**SPRÁVA SILNIC MORAVSKOSLEZSKÉHO KRAJE,**  
příspěvková organizace

NAŠE ZN.: SSMSK/2020/9078/JaM

DATUM: 12.6.2020

### **Vyjádření k PD stavby "Plán společných zařízení - Komplexní pozemkové úpravy v k.ú. Litultovice".**

SO 03 PRŮLEH 2 - SITUACE  
M 1 : 1 000

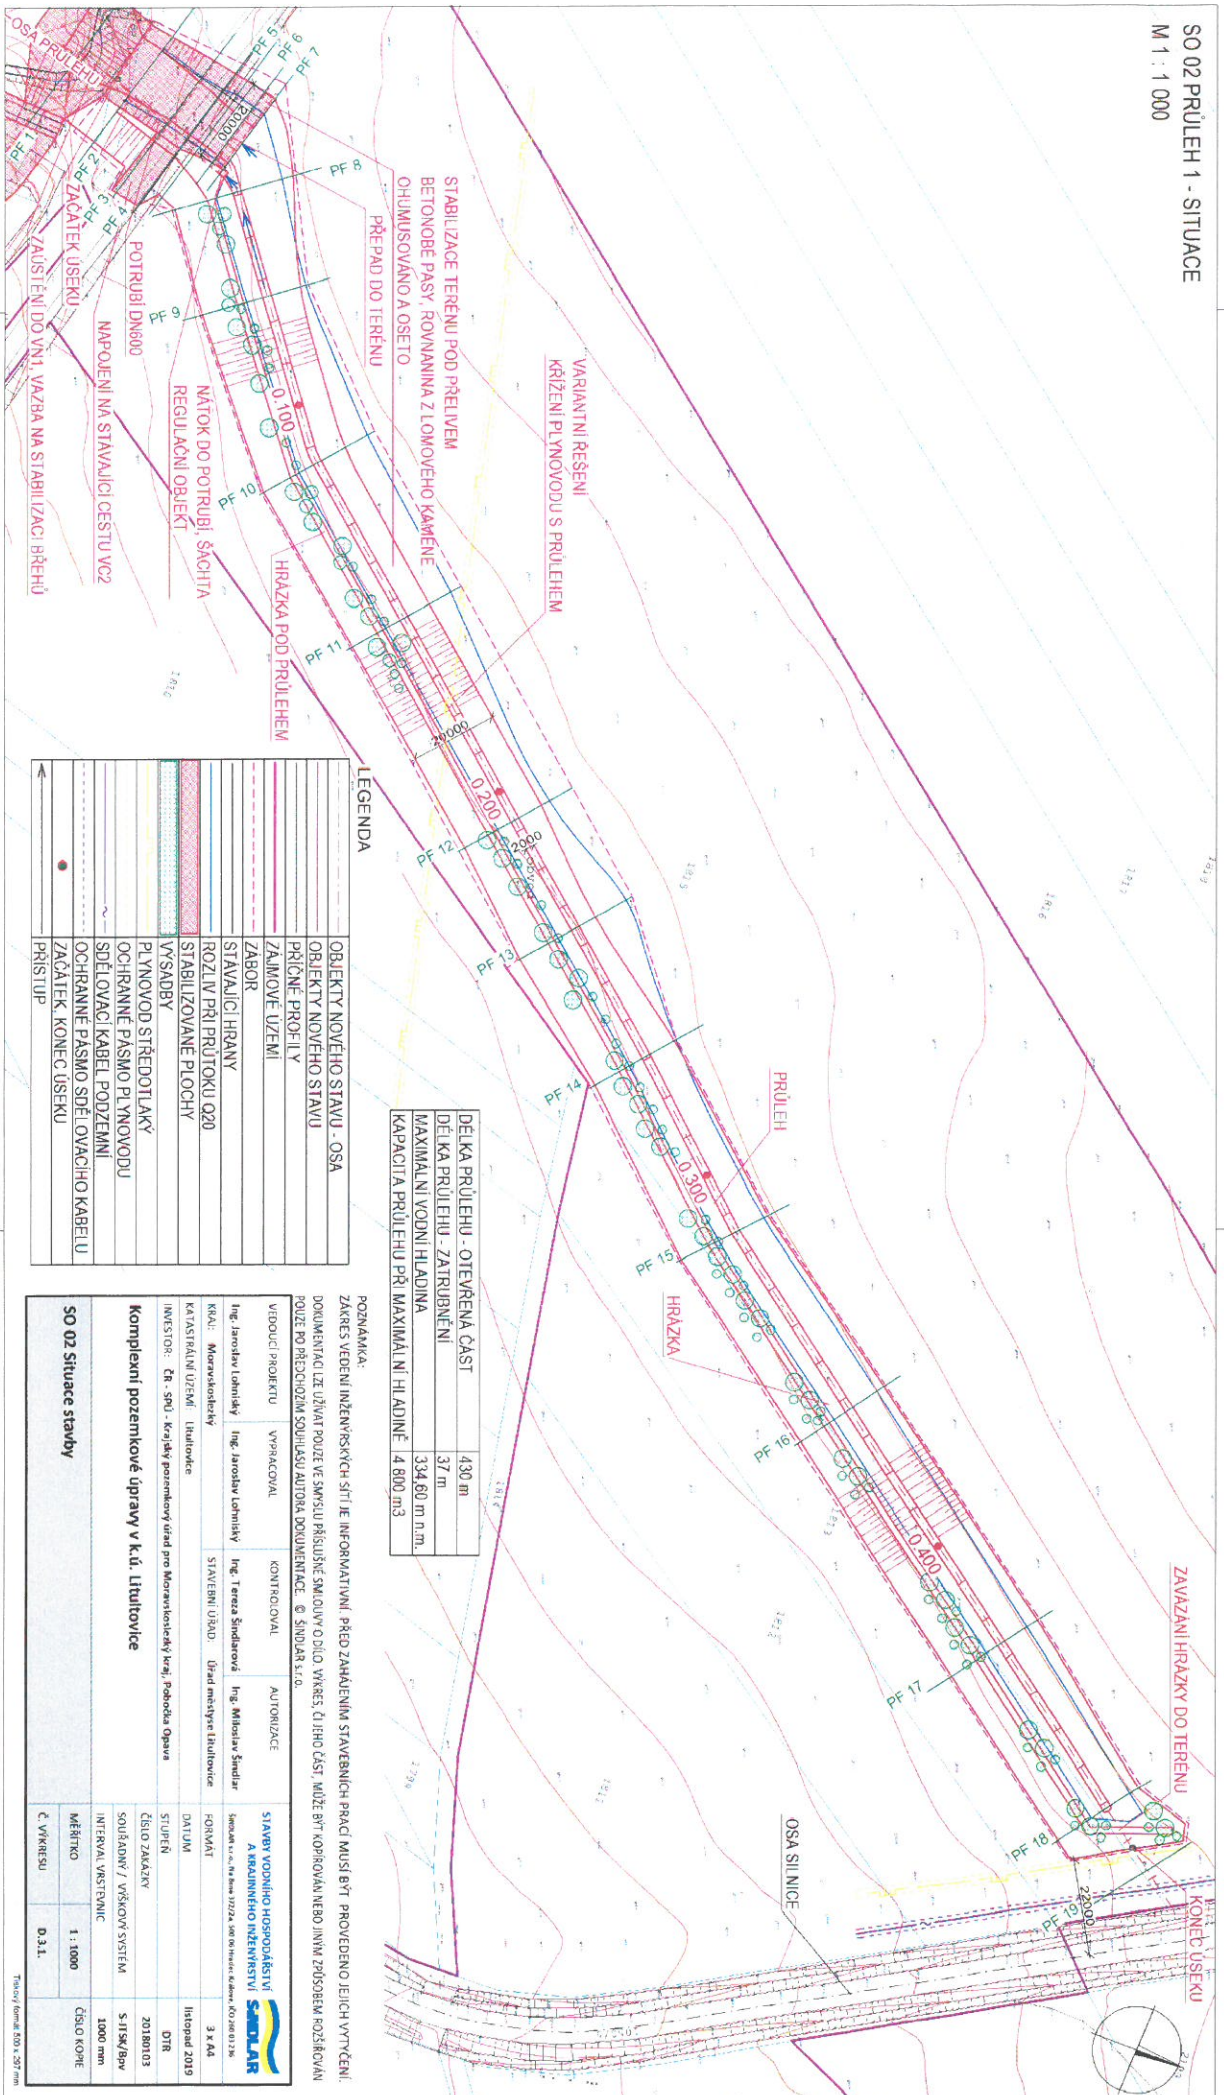
Realizace Průlehu 2 bude podmíněna pročištěním příkopu SP1 na parametry: podélný sklon dna příkopu 0,02, hloubka příkopu 0,8 m, šířka v břehových hranách 4,0 m, kapacita příkopu 3,5 m<sup>3</sup>s<sup>-1</sup>. Pročištění svodného příkopu musí být provedeno v celém úseku mezi Průlehem 2 a zaústěním do kanalizace. Je třeba řešit i úsek mimo obvod pozemkové úpravy.

**Doprovodnou výsadbu požadujeme ukončit ve vzdálenosti 15m od osy silnice III/46015.**

**V případě realizace Průlehu 2 je třeba zrekonstruovat všechny propustky ležící na svodném příkopu SP1 mezi průlehem a zaústěním do kanalizace, je třeba řešit i propustky mimo obvod pozemkové úpravy.**

V případě realizace opatření Průlehu 2 budou sjezdy S2, S3 a S6 v rámci rekonstrukce propustků rekonstruovány. Na začátku a konci zatrubnění budou sjezdy opatřeny šikmými čely s obkladem z lomového kamene do betonového lože, 2m před a 2m za čely sjezdů bude dno silničního příkopu vydlážděno betonovými příkopovými žlaby, uloženými do betonu. Žlaby budou vyspádovány tak, aby umožňovaly plynulý odtok vod a aby nedocházelo k podmačení silnice. Následně bude příkop upraven do původního profilu, svahy příkopu budou uhrabány a osety travním semenem. Sjezdy nebudou umožňovat vytékání vod na silnici a nedojde ke zhoršení odtokových poměrů na silnici III/46015.
